PARC EOLIEN DES MOUSSIÈRES

Commune de Matringhem (62)

MEMOIRE EN REPONSE A L'AVIS DE L'AUTORITE ENVIRONNEMENTALE

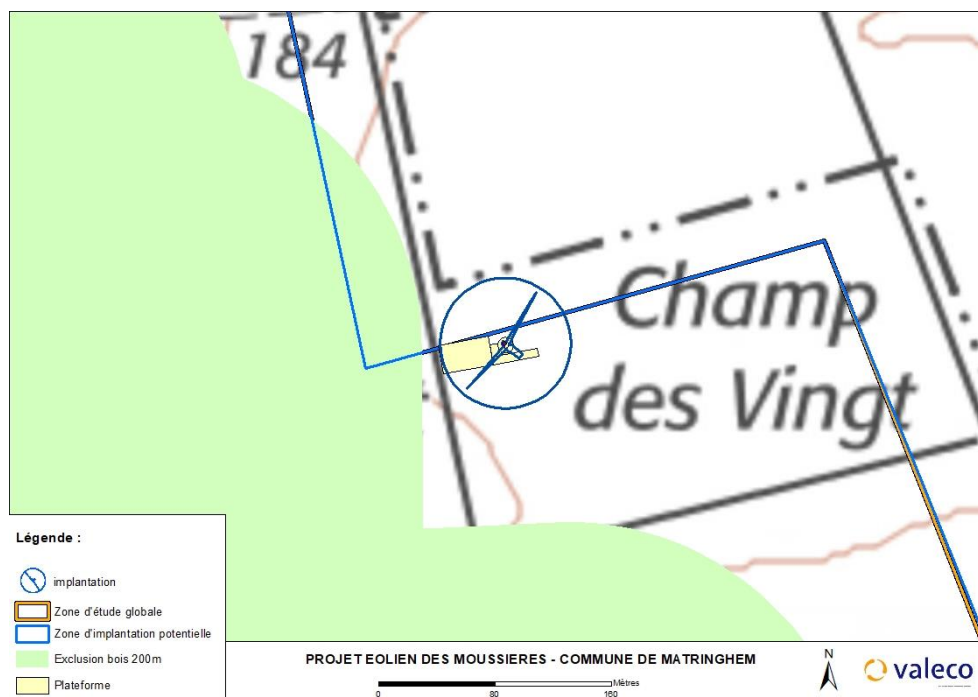
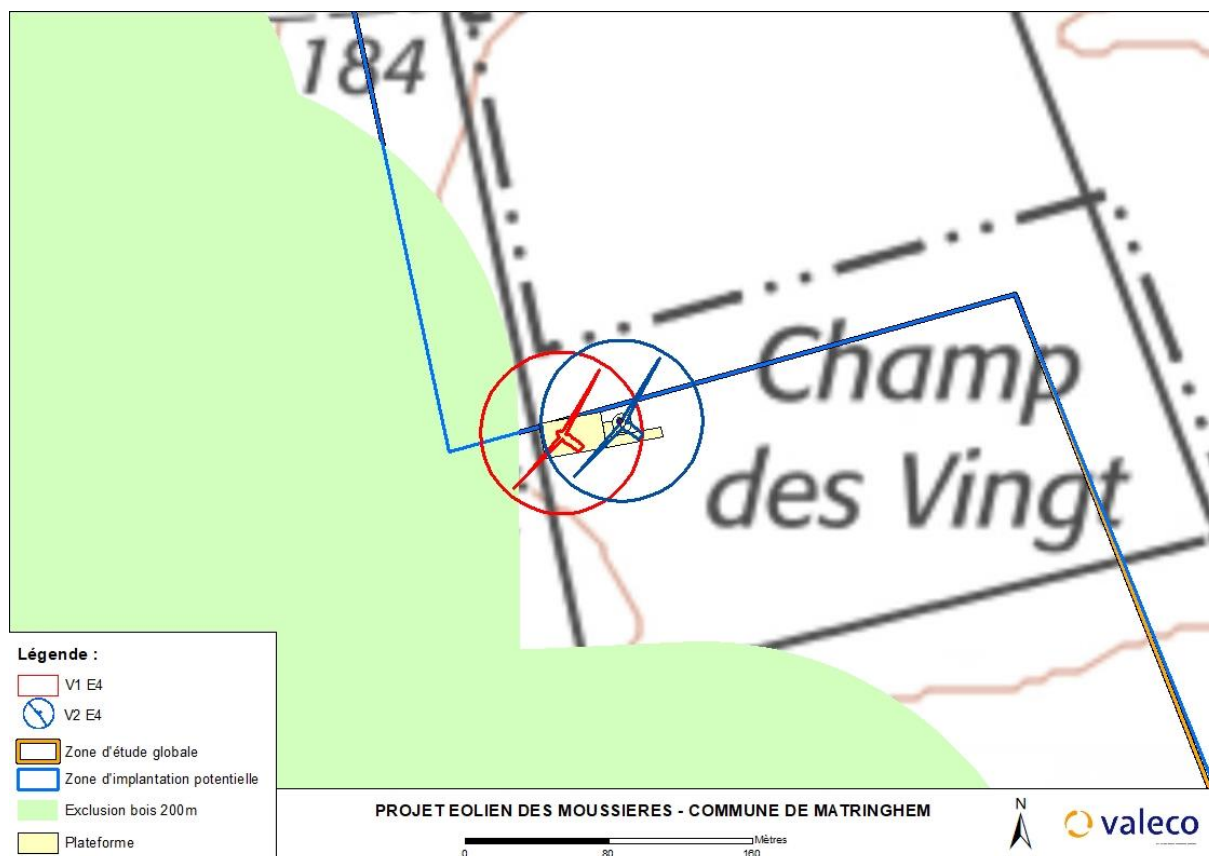
L'autorité environnementale recommande de déplacer l'éolienne E4 à une distance d'au moins 200 mètres en bout de pale des zones importantes pour les chiroptères (bois ou haies notamment), conformément aux recommandations du guide Eurobats.

<l'autorité environnementale relève que l'éolienne E4 est située à environ 165 mètres en bout de pale du bois de Matringhem, soit à moins de 200 mètres des lisières de ce bois, qui constituent des zones importantes pour les chiroptères. Aucune mesure n'est proposée alors que le guide Eurobats1 demande de respecter une distance d'implantation des éoliennes de 200 mètres des boisements et des zones importantes pour les chiroptères"

Initialement, le projet éolien des Moussières prévoyait une implantation de l'éolienne E4 à 165 mètres d'un boisement. Le porteur de projet a engagé une réflexion afin de répondre favorablement à la recommandation de la MRAe qui portait sur l'éloignement d'au moins 200 mètres de l'éolienne vis-à-vis de tout linéaire boisé afin de répondre aux préconisations EUROBATs.

Ainsi une nouvelle implantation a été définie. L'éolienne E4 a été déplacée de 50 mètres afin de répondre aux recommandations d'éloignement. Vous trouverez ci-dessous une carte reprenant ces éléments.

L'ensemble des éoliennes du projet de Matringhem respecte les recommandations d'éloignements de 200 mètres de tout boisement, lisière ou haie. Ci-dessous un zoom sur l'éolienne E4 éloignée de 215 mètres du boisement.

Enfin, la carte ci-dessous confronte l'ancienne implantation à la nouvelle pour l'éolienne E4.
